Bescheid

über die Änderung und Ergänzung der
allgemeinen bauaufsichtlichen Zulassung/
allgemeinen Bauartgenehmigung
vom 15. März 2021

Nummer:
Z-8.1-990

Gegenstand des Bescheides:
Gerüstbauteile für das Gerüstsystem "SC 70"

Anlage A,
 Seite 157

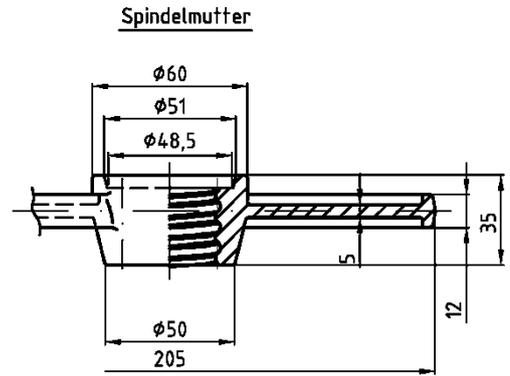
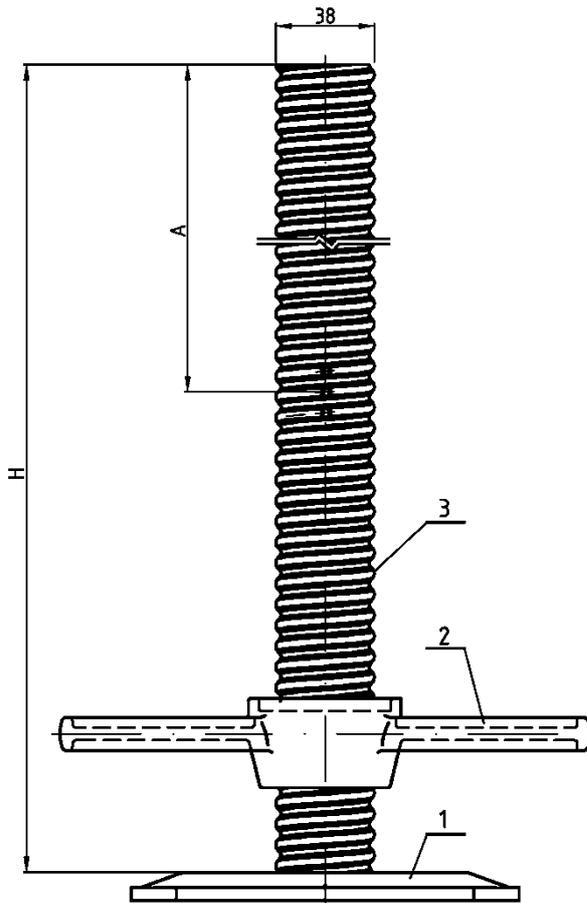
- für die Gerüstspindeln nach Anlage A, Seite 157

$$\begin{aligned} A = A_S &= 3,17 \text{ cm}^2 \\ I &= 3,45 \text{ cm}^4 \\ W_{el} &= 2,44 \text{ cm}^3 \\ W_{pl} &= 1,25 \cdot 2,44 = 3,05 \text{ cm}^3 \end{aligned}$$

Bei der Berechnung der charakteristischen Werte der plastischen Widerstände des Spindelschaft-Querschnitts nach DIN EN 12811-1:2004-03, Abschnitt B.4 darf für die Gerüstspindel nach Anlage A, Seite 157 der charakteristische Wert der Streckgrenze $f_{y,k} = 400 \text{ N/mm}^2$ angenommen werden.

n) In Anlage A werden die Seiten 156 und 157 ergänzt.
